**BIB-
LIOTEK
+ KULTUR-
HUS PÅ TOPPEN
DOMMERBETÆNKNING**

arkitektkonkurrence 2009

FORSLAG 4 VINDERPROJEKT KULTURHUS + BIBLIOTEK NV

FORSLAG 5 - FORSAT

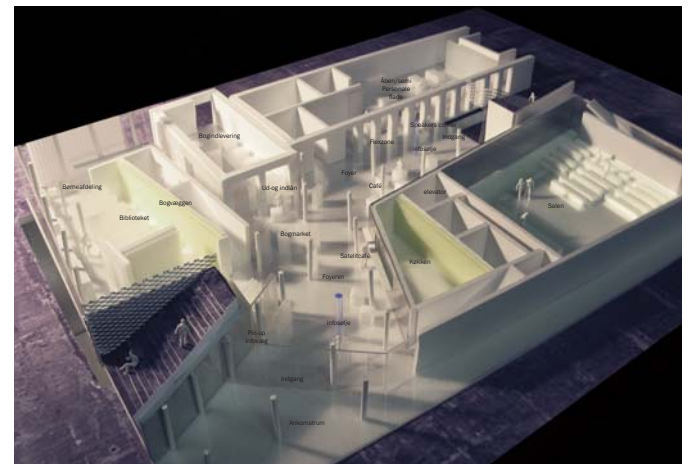
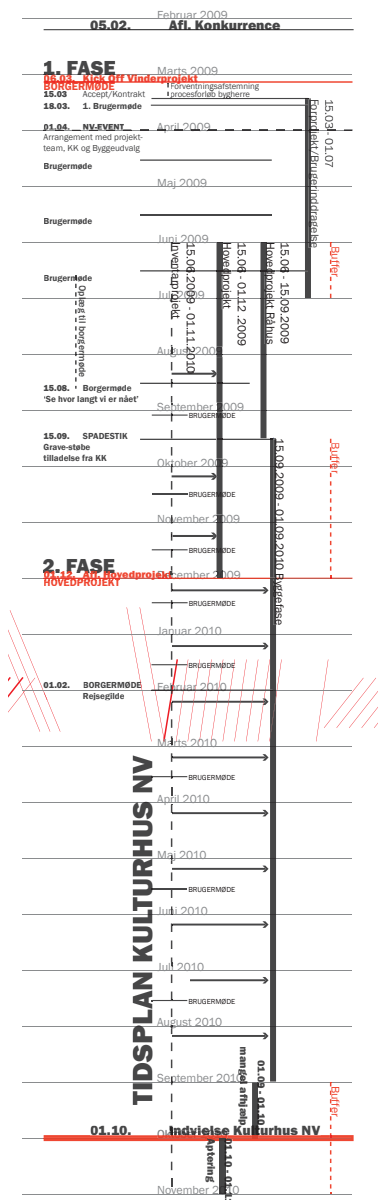
Sammenfatning og vurdering af forslag 5: Forslaget hører til de projekter, der tager afsæt i stedets egen skala og karakter og fortolker disse i et bygningsensemble med helt særegne bymæssige kvaliteter. Man kan sige, at forslaget forstår programmets ønske om 'ikon-karakter' mere som et spørgsmål om at forstærke og genskabe en bymæssig 'karakter' end om at tilføje 'ikon'.

Forslag 5 opnår med sit bymæssige greb at skabe mange forskellige relationer til området og mange indgange til det nye Bibliotek + Kulturhus. Herved opstår en stor mangfoldighed af rumligheder og 'ruter' gennem de tre bygninger. Det rum, der opstår mellem de tre bygninger, er en byrumsmæssig nyskabelse. Trekantsgrunden og Shell-grunden er sympatisk bearbejdet og vil forstærke forslagens sammenhæng med bydelen. Forslaget er smukt fremstillet, især skal fremhæves de fine antydninger i snit og facader af bygningernes stoflige egenskaber og skitsernes evne til at formidle et rum uden at overbestemme det.

Det er dog dommerkomiteens vurdering, at forslaget ikke formår at argumentere overbevisende for kvaliteter og muligheder ved den valgte bystrategi. 'Pladsen på 1.' kan opfattes som en lokal terrasse for de, der har et ærinde i kulturhuset og som kan komme til den i et flow indefra

bygningen. Som sådan er pladsen sympatisk tænkt som et intimt sted, hvor flere forskellige brugere kan mødes over en kop kaffe og hænge ud på multimøblerne. Det er dommerkomiteens opfattelse, at potentialet for at skabe et nyt byrum i tilknytning til det nye Bibliotek + Kulturhus er stort, og at muligheden for hermed at skabe et byliv for alle bydelens borgere er unikt. 'Pladsen på 1.' opfattes derfor af dommerkomiteen som et introvert byrum, som ikke søger det åbne, det inviterende, og det involverende byliv for alle, på alle tidspunkter af døgnet. Dets intimitet er en kvalitet, men det er dets eksklusivitet det ikke.

Foyeren er arealmæssigt stor men har en relativt lav, generelt gennemgående loftshøjde. Den viste ovenlysskakt virker ikke overbevisende som primær dagslyskilde i det udstrakte foyerområde, der derfor nemt vil komme til at få karakter af kælder.

Forslagets løsninger og forslag til, hvordan de to funktioner kan integreres, virker generelt ikke overbevisende. Stueetagen samler visse biblioteks- og kulturhusfunktioner, men på de øvre etager bliver funktionerne mere og mere adskilte. De mange indgange er dysfunktionelt for biblioteksfunktionen, der ikke har tilstrækkelig mulighed for at overvåge de i øvrigt spredte biblioteksområder. Bibliotekets

rum er små og ligger spredt over flere etager, der hver vil kræve bemanning. Udover de praktiske og konkrete problemer med hensyn til tyverisikring, så skaber de mange indgange manglende overblik, og det forekommer svært - især for førstegangsbesøgende - at finde rundt i komplekset. Terrænforskellen på over en meter mellem forslagens indgang ved Rente-mestervej og den foreslåede indgang fra Dorteavej er ikke indarbejdet i projektet. Terrænforskellen vil have store konsekvenser for den tiltænkte flydende bevægelse mellem funktionerne i foyeren i stueetagen.
